Verslag huishoudelijke elektrische installatie op laagspanning en zeer lage spanning

Referentie: **008-20260211-07**	Datum controle: **11/02/2026**
Keurder: **008**

Eigenaar:	**Onbekend**	EAN-code:	**Onbekend**
Adres installatie:	**Paalsteenstraat 33 bus 6, 3500 - Hasselt**	Nummer teller(s):	**Onbekend**
		Distributienetbeheerder installatie:	**Fluvius**

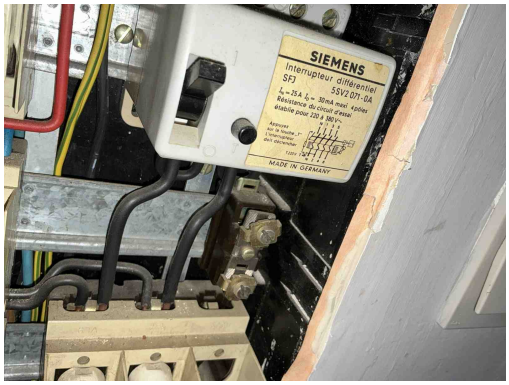
A01 - Een aardverbinding overeenkomstig de voorschriften ontbreekt (Boek 1: 5.4.2.1).
Opmerking: Oa meter geeft geen resultaat

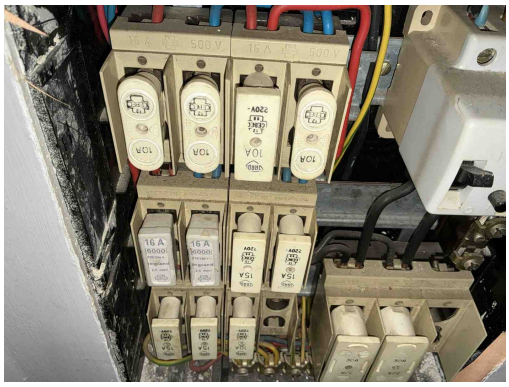
Het gebruik van type AC diff is verboden
Opmerking: Oa bord 1

D04 - De hoofddifferentieelstroominrichting is niet verzegelbaar (Boek 1: 4.2.4.3).
Opmerking: Oa bord 1

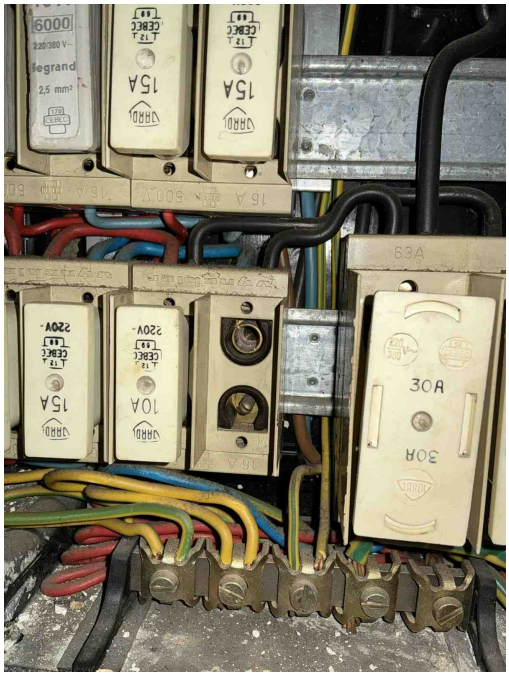
B15 - De (bijkomende) differentieelstroominrichting(en) kan/kunnen overbelast worden door de toegenomen stroom in de installatie (Boek 1: 4.4.1.1).
Opmerking: hoofddiff

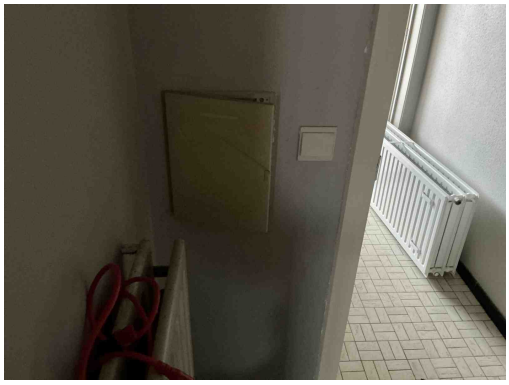
C21 - Het gebruik van geleiders van het type VOB, zonder bijkomende afscherming is niet toegestaan (Boek 1: 5.2.9.6).
Opmerking: Oa living, keuken

T02 - Gevaar voor rechtstreekse aanraking: genaakbare delen onder spanning (Boek 1: 4.2.2).

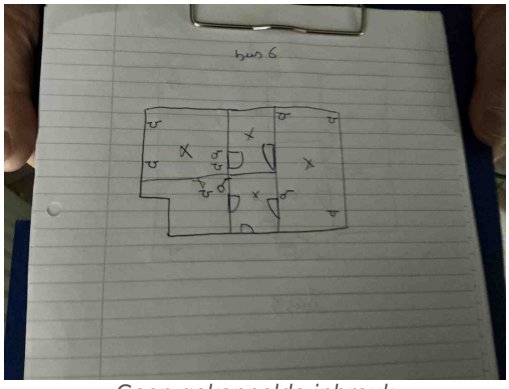
T11 - De contactdozen waarvan de toegekende stroomsterkte maximaal 16A en de toegekende spanning maximaal 250V bedraagt en niet bedoeld zijn voor de voeding van een of meerdere verbruikstoestellen voor een specifiek doel en niet geplaatst zijn in of op schakel- en verdeelborden, beschikken niet of IPXX-D (incl. gemeenschappelijke delen residentieel geheel) (Boek 1: 4.2.2.3/5.3.5.2).
Opmerking: Oa keuken
